con la presente si inviano le Osservazioni contro il Progetto di un impianto eolico codice procedura ID\_VIP/ID\_MATTIM: 1269 denominato "Pitigliano" ubicato nei comuni di Pitigliano (GR) e Sorano (GR) costituito da 20 (venti) aerogeneratori di potenza nominale 7,0 MW per un totale di 140,0 MW con relative opere connesse ed infrastrutture indispensabili.

**Modulo per la presentazione delle osservazioni per i piani/programmi/progetti sottoposti a procedimenti di valutazione ambientale di competenza statale**

**ID: Codice procedura (ID\_VIP/ID\_MATTM): 12691**

**“Progetto di un impianto eolico denominato “Pitigliano” ubicato nei comuni di Pitigliano (GR) e Sorano (GR) costituito da 20 (venti) aerogeneratori di potenza nominale 7,0 MW per un totale di 140,0 MW con relative opere connesse ed infrastrutture indispensabili”**

**Immagine 1. Vincoli ex art. 136 del CBC dal PIT della Regione Toscana e zona approssimativa dove è progettato l'impianto industriale.**

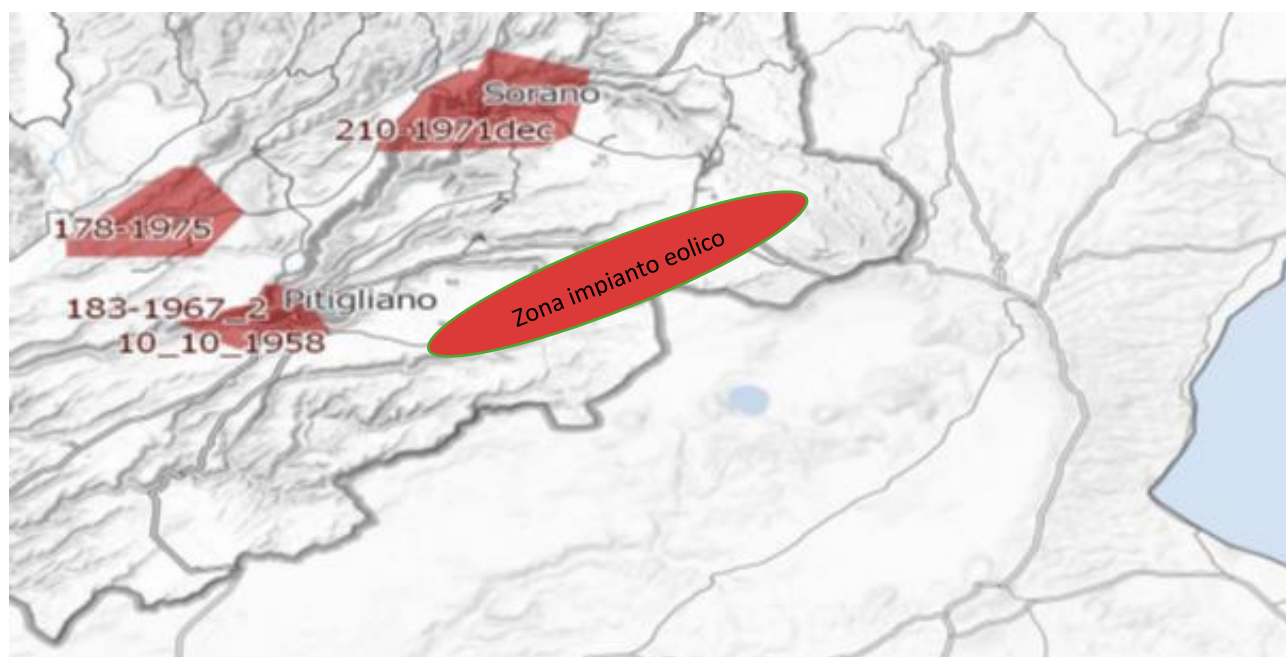
*Inoltre, come sostiene la Proponente parte dell'impianto si verrebbe a trovare a 3,5 km dal centro abitato di Sorano. Infatti, tre degli aerogeneratori WTG 08, 09, 10 sono addirittura all'interno delle fasce di rispetto dei 3 km del suo vincolo paesaggistico di notevole interesse pubblico ex art 136 del CBC. Si evidenzia che così si crea*

un'ulteriore incompatibilità con la tutela del Paesaggio.

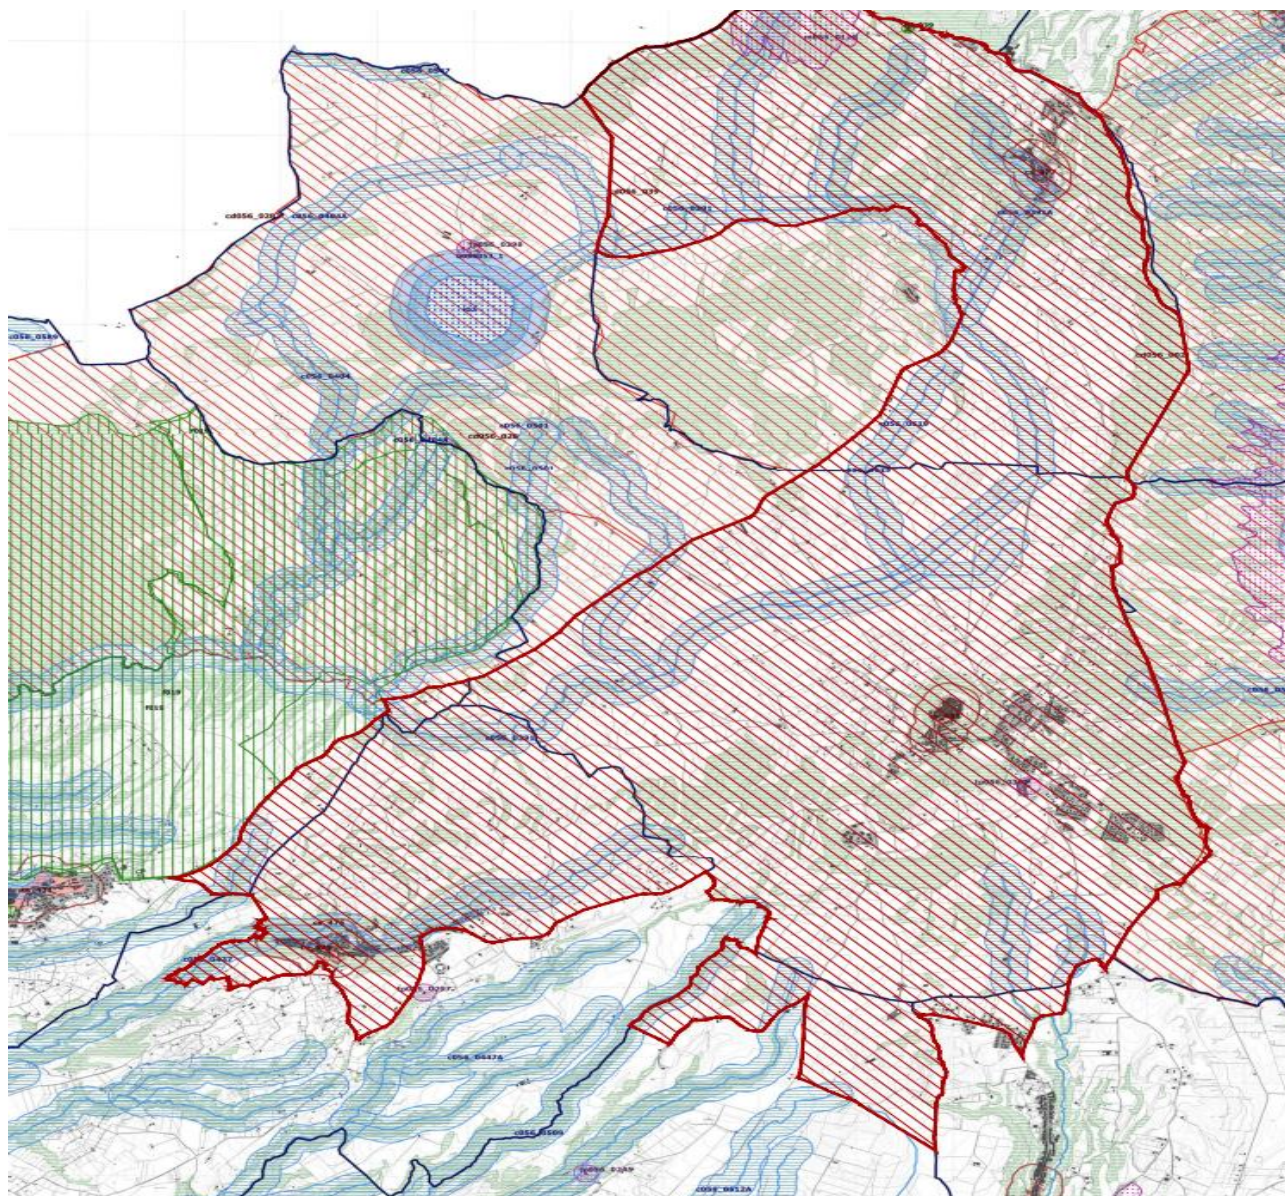
Come è illustrato nell'immagine si ribadisce che l'impianto industriale "Pitigliano" ricade completamente all'interno delle fasce di rispetto dei due vincoli di notevole

interesse pubblico e lambisce quelle di un terzo vincolo e quindi come affermato dal Consiglio di Stato nelle sentenze citate, l'impianto è insediato in area non idonea ai sensi dell'art. 20 comma 8 lettera c quater del D.Lgs. n. 199/2021 e ss.mm.ii al contrario di quanto sostiene la proponente.

**Immagine 3. Cumulo di una parte di impianti eolici, fotovoltaici e geotermici industriali in progettazione ed esistenti intorno all’eolico industriale “Pitigliano”.**

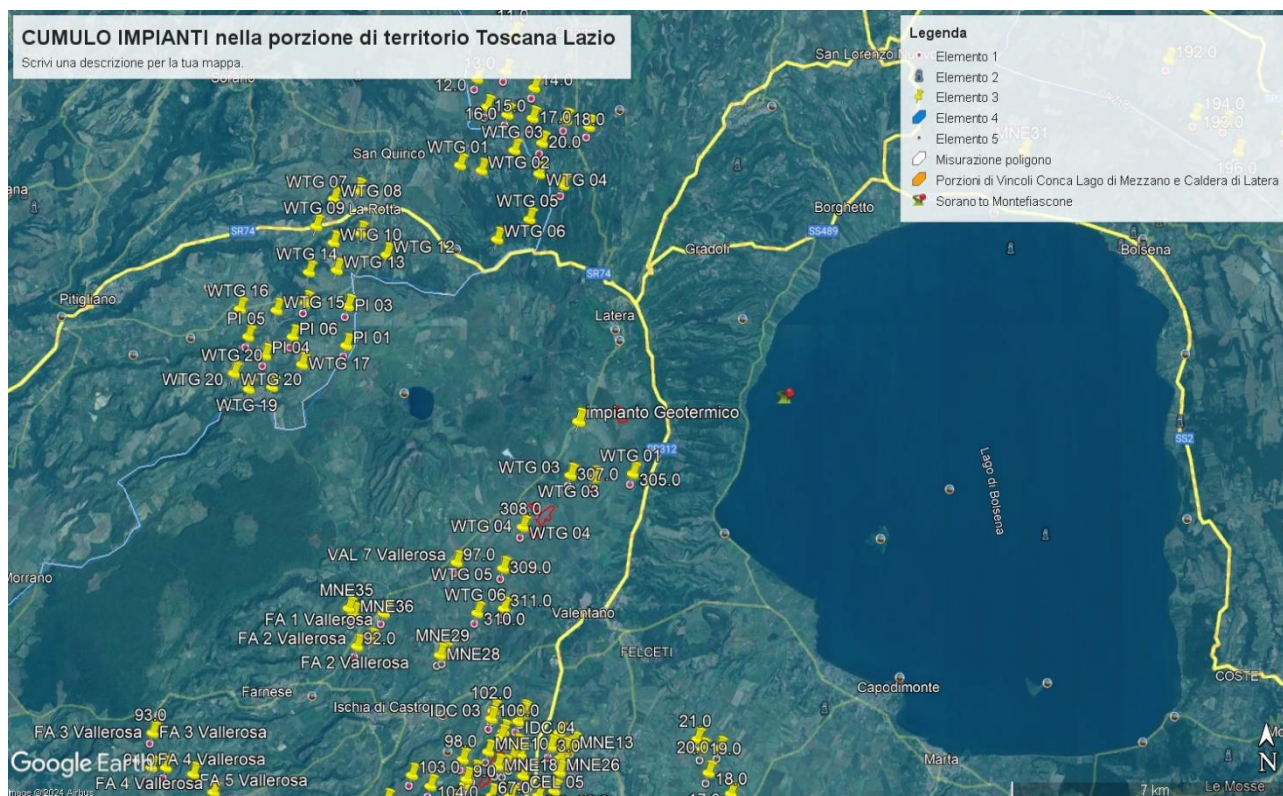
Tornando alle Linee guida nazionali, l’allegato IV dedica il paragrafo 3 agli impatti visivi e quelli sui Beni Culturali, Paesaggistici, Naturalistici e Culturali, dove viene detto che la valutazione dell’impatto visivo dovrà essere effettuata tenendo conto “**degli elementi caratterizzanti e qualificanti il paesaggio, effettuata alle diverse scale di studio (vasta, intermedia e di dettaglio...**”. Le analisi debbono non solo definire l’area di visibilità dell’impianto eolico industriale, **ma anche il modo in cui l’impianto viene percepito all’interno del bacino visivo**. Le analisi visive debbono inoltre tener in opportuna considerazione **gli effetti cumulativi derivanti dalla compresenza di più impianti**”. Nella Relazione Paesaggistica e nello Studio di Impatto Ambientale prodotte dalla proponente come già evidenziato è stato ignorato il vincolo paesaggistico di notevole interesse pubblico ex articolo 136 del Codice dei

Beni Culturali “*Ambito paesaggistico, geologico e geomorfologico dell’orlo della caldera di Latera ...*” Non vengono nemmeno citati gli impianti eolici in progetto al MASE, il “Rempillo” (6 aerogeneratori) e un altro in verifica amministrativa di 14 aerogeneratori e 72, 6 MW. Ad oggi nei territori di Pitigliano, Sorano e in quello limitrofo potenzialmente potrebbero essere insediati 40 aerogeneratori alti 200 metri e larghi 170. Ma la proponente non cita neanche altri impianti che creerebbero il cumulo e quindi maggiore impatto. Infatti, sul territorio della “Città del Tufo” (Sorano e Pitigliano) impatterebbero anche l’impianto eolico “Montarzo” di Onano con 13 aerogeneratori con le dimensioni ricordate, l’altro eolico industriale nel territorio di Valentano con sette aerogeneratori (stesse dimensioni), gli impianti di Farnese con un minieolico di 3 Torri alte 60 metri già installate in località Poggio del Crognolo e l’impianto eolico industriale “Vallerosa” (7 aerogeneratori alti 200 metri e larghi 158 metri) in procedura VIA presso la Regione Lazio. Inoltre, altri impianti del minieolico già presenti a Valentano, Cellere e Piansano e due progetti eolici industriali con le stesse dimensioni (200 m x 170 m) nel Comune di Ischia di Castro. La valutazione del cumulo non prende neanche in considerazione gli impianti industriali di fotovoltaico e agrivoltaico in progetto a Farnese, Valentano, Ischia di Castro, Cellere. L’impianto geotermico in procedura Via al MASE, progettato nella Caldera di Latera. Quindi è stata effettuata una valutazione del potenziale impatto cumulativo non veritiera a dispetto di quanto affermato dalla proponente che sostiene di aver preso in considerazione uno spazio di 10 km intorno al suo impianto per gli impatti che si creerebbero.

#### **OSSERVAZIONE N.12**

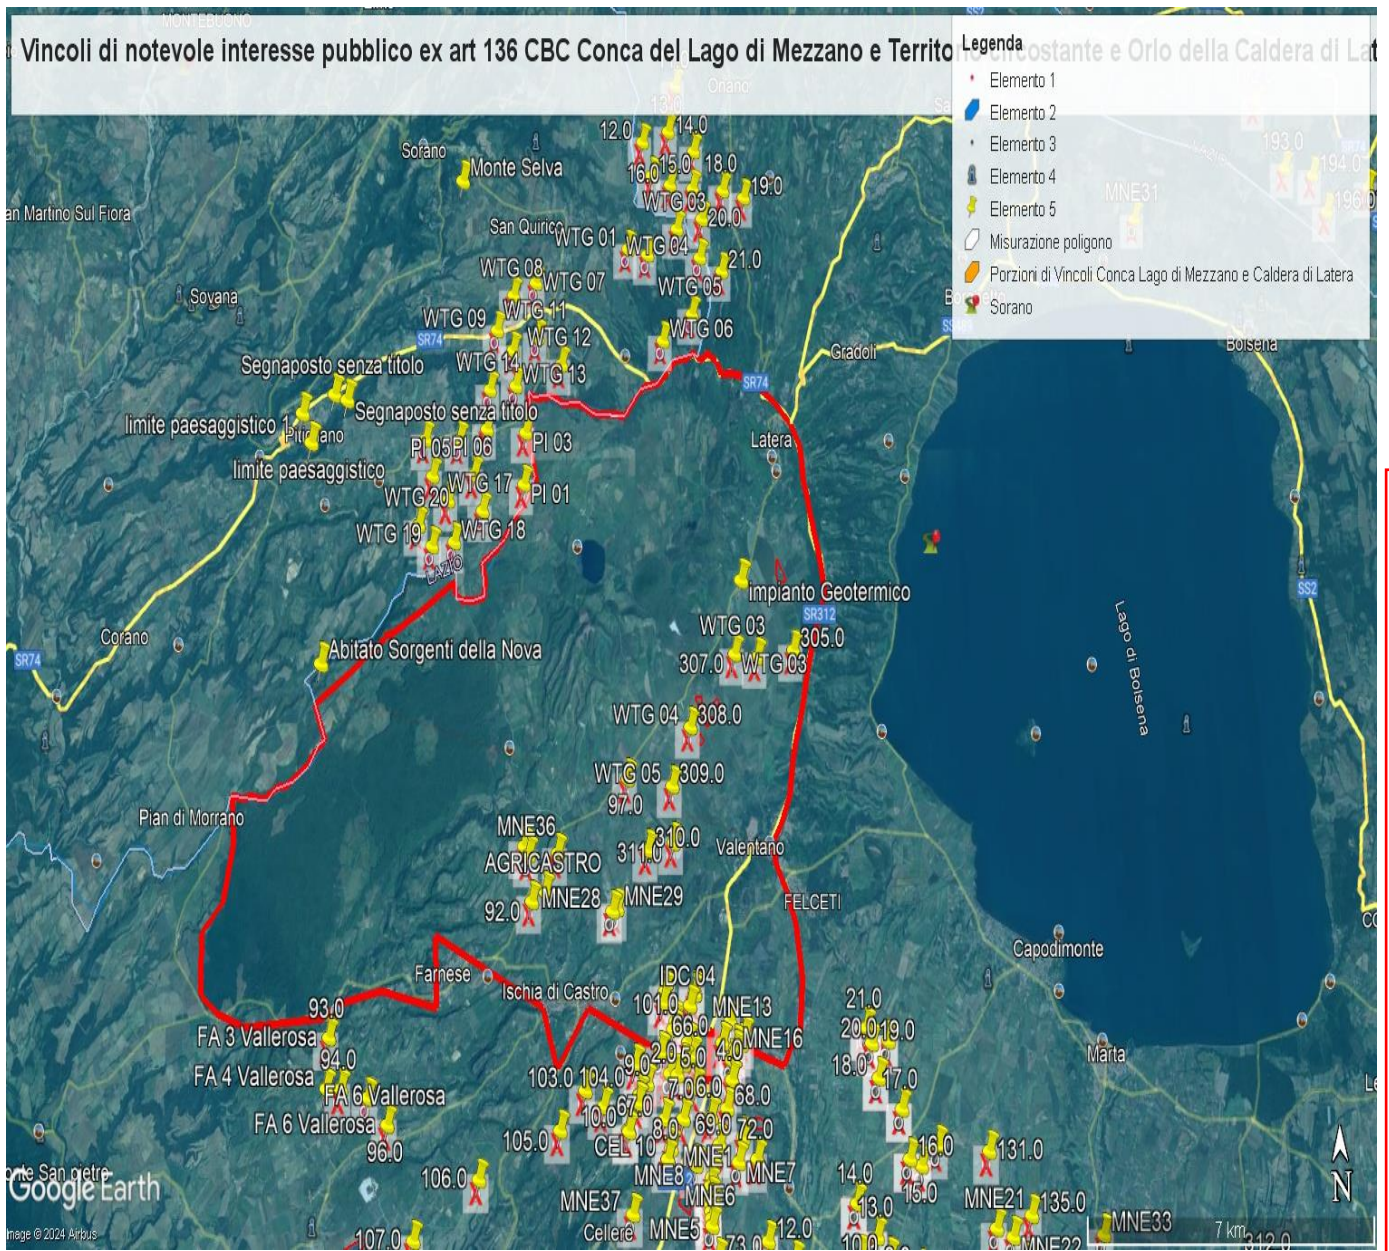
- 1) Lo studio presentato dal proponente nel "Report anemologico" si è basato su dati di parametri meteorologici estratti da un modello di rilevamento virtuale Virtual Met Mast (Vortex ERA - 5 series). Lo studio non riporta che tale modello sia stato validato con misure in sito. Una validazione del modello con misure rilevate sul posto per almeno un anno/ un anno e mezzo dovrebbe essere necessaria per garantire l'accuratezza della produzione energetica stimata.

- 2) Lo studio presentato nel "Report anemologico" riporta valori incoerenti di produzione energetica lorda e netta.
  - a. Nel paragrafo 5.2, Energy calculation, si stabilisce che usando il software Open Wind e il Wake Model Deep Array Eddy Viscosity, la produzione lorda dell'impianto risulta essere di 146,97GWh/anno, la produzione netta 143,59GWh/anno.

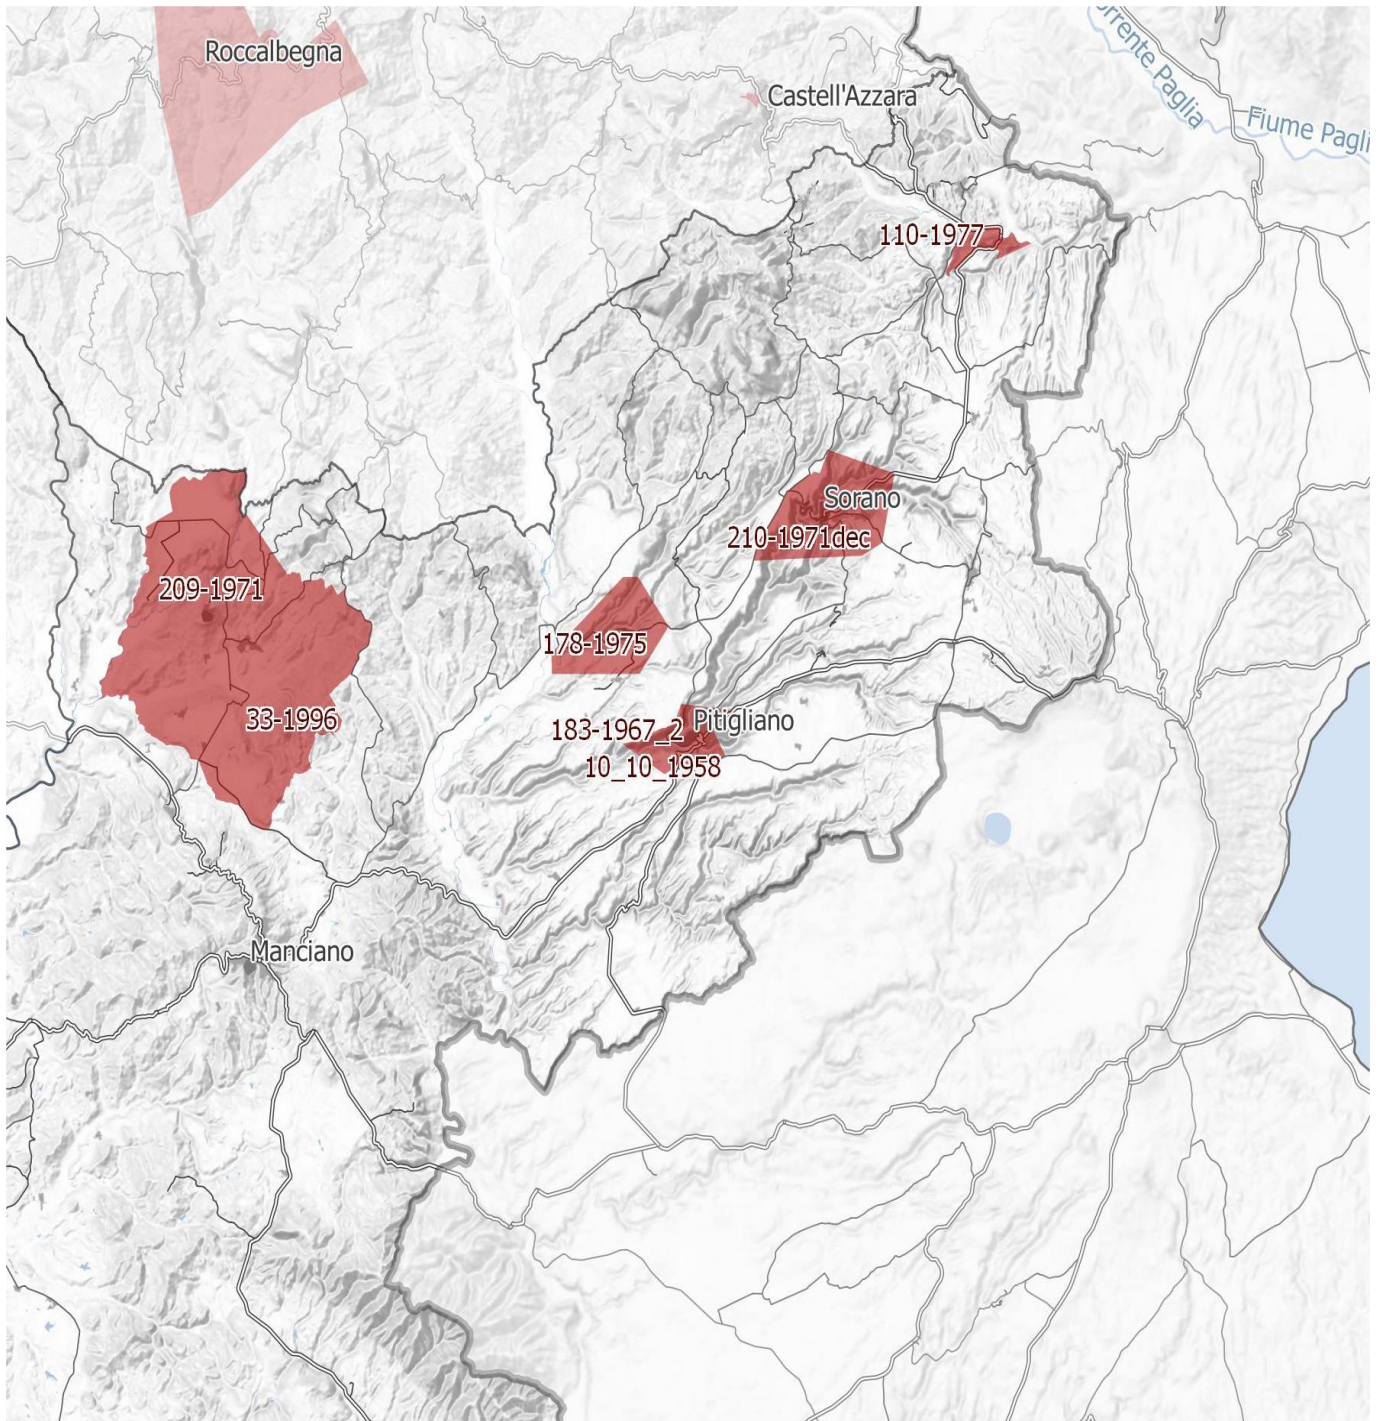
**IMMAGINE n. 4** Si evidenzia che i tre aerogeneratori WTG 07, WTG 08 e WTG 09 impattano con il vincolo paesaggistico di notevole interesse pubblico del Centro Storico di Sorano. Il WTG 07 si troverebbe a 2828 m, WTG 08 2504 e WTG 09 2990. Il cavidotto dell'impianto invece impatta in buona parte del Vincolo paesaggistico ex art. 136 del CBC del Centro Storico di Pitigliano.
